**Modulo per la presentazione delle osservazioni per i piani/programmi/progetti sottoposti a procedimenti di valutazione ambientale di competenza statale**

Il sottoscritto Antonio DI PASQUALE in qualità di Consulente Tecnico di Parte del Comitato “Salviamo il Paesaggio Valdossola”

**“razionalizzazione della rete AT nella Val Formazza” e “Interconnector Svizzera –Italia”**

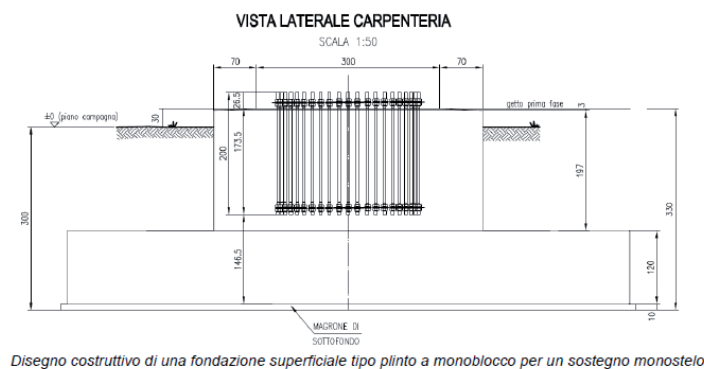
18	Verniciatura sostegni
	Verniciatura sostegni. Si prevede che tutti i sostegni che interessano aree a bosco vengano verniciati con una colorazione mimetica, ed in particolare secondo il colore della scala RAL che verrà richiesto dagli Enti competenti, al fine di mitigare l'impatto visivo. Si ricorda in tal senso che, in caso di verniciatura la "trasparenza" dei tralicci produce un minore impatto rispetto ai monostelo

In considerazione del fatto che l'impianto denominato "Elettrodotto a 380 kV in doppia terna, Villanova – Gissi e opere connesse" è stato autorizzato il 15 gennaio 2013 con l'installazione di tutti sostegni di tipologia a traliccio perché, come si evince nella relazione *"Integrazione allo studio di impatto ambientale come richiesto dal Ministero dell'Ambiente e della Tutela del Territorio e del mare con nota DVA-2010-0021151 del 08/09/2010 RECEPIMENTO OSSERVAZIONI COMPATIBILI"* (rif. Doc. RT-DT.139 del 10/12/2010) l'utilizzo degli stessi viene così giustificato: (...) *Si sottolinea inoltre che, visto il contesto collinare che caratterizza un andamento della nuova linea elettrica a "sali-scendi" è stato scelto di utilizzare sostegni a traliccio, che garantiscono la maggiore trasparenza dell'opera* (rif. pag. 338/405) (...) *In sede di progetto esecutivo, inoltre, sarà valutata l'opportunità di utilizzare una verniciatura mimetica per i sostegni, tenendo conto dei rapporti specifici tra sostegno e sfondo. In tale fase saranno eseguite le opportune scelte cromatiche in modo da armonizzare l'inserimento dei sostegni in funzione delle caratteristiche del paesaggio attraversato. Si sottolinea comunque che la scelta di una diversa colorazione dei sostegni sarà effettuata solamente in alcuni casi particolari, in quanto la scelta progettuale di base (utilizzo di sostegni a traliccio in acciaio) risulta di per sé la meno visibile, e quindi la meno impattante a livello cromatico, nella maggior parte del territorio attraversato* (rif. pag. 344/405). A fronte delle sopra citate evidenti contraddizioni, viene da chiedersi: ma qual è il sostegno che produce meno impatto visivo/ambientale? Sembrerebbe ed indubbiamente lo è, come si evince dalle foto "Terna" sopra riportate, la tipologia a traliccio. Ma se la costruzione meno impattante è la tipologia a traliccio, perché si prevede di installare nel tratto "DT 350 kV CC Pallanzeno – Baggio" l'80% di sostegni con la tipologia monostelo tubolare?

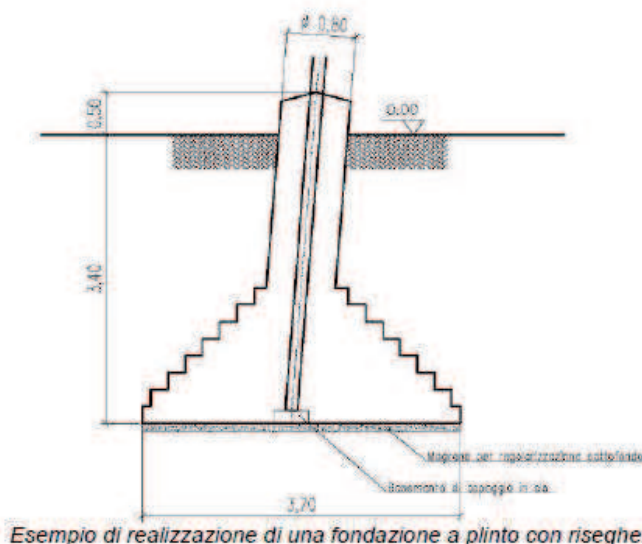
tant'è che nei capitoli successivi nuovamente si contraddice dichiarando, per quanto attiene i sostegni a traliccio (rif. *Fondazioni superficiali sostegni a traliccio - fondazioni a plinto con riseghe tipo CR* Pag 323 di 415): (...) *Predisposti gli accessi alle piazzole per la realizzazione dei sostegni, si procede alla pulizia del terreno e allo scavo delle fondazioni. Ognuna delle quattro buche di alloggiamento della fondazione è realizzata utilizzando un escavatore ed ha dimensioni di circa **3x3 m** con una profondità non superiore a 4 m, per un volume medio di scavo pari a circa **30 m<sup>3</sup>**; una volta realizzata l'opera, la parte che resterà in vista sarà costituita dalla*

parte fuori terra dei colonnini di diametro di circa 1 m (...). e, di contro, per quanto attiene i sostegni monostelo tubolari (rif. *Fondazioni superficiali sostegni monostelo* Pag 326 di 415): (...) Predisposti gli accessi alle piazzole per la realizzazione dei sostegni, si procede alla pulizia del terreno e allo scavo delle fondazioni. La buca di alloggiamento della fondazione è realizzata utilizzando un escavatore **ed ha dimensioni di circa 8x8 m** con una profondità non superiore generalmente a 3 m, **per un volume medio di scavo pari a circa 190 m<sup>3</sup>**; una volta realizzata l'opera, la parte che resterà in vista sarà costituita dalla sola parte superiore della flangia di raccordo con il sostegno metallico.

Risulta pertanto che la quantità di consumo del suolo ascrivibile all'installazione di un sostegno monostelo tubolare è pari a circa:  $10,00 \times 10,00 = 100,00 \text{ m}^2$ , mentre quella ascrivibile alla costruzione di un sostegno a traliccio, come si evince dalla figura di seguito riportata (rif. documento REAR10004BSA00339\_01 pag. 323/415), è pari a  $3,70 \times 3,70 \times 4 = 54,76 \text{ m}^2$
